## 改善箇所説明図

トヨタ86及びスバルBRZ用後付け部品ハイパフォーマンスブレーキキットの構成部品であるフロントブレーキローターにおいて誤った部品を用いて組立てたものがある。  
そのため最悪の場合、異音が発生するおそれがある。

【断面図】

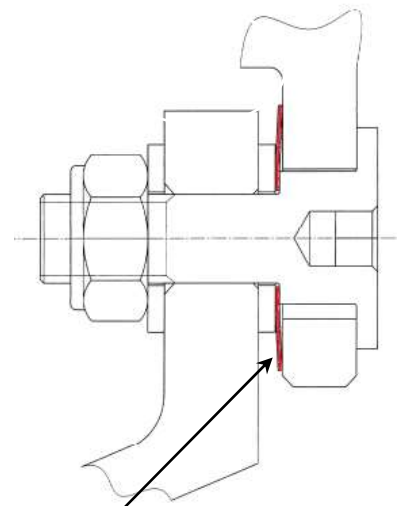
不具合発生箇所

誤品

全数、正規品に交換する。
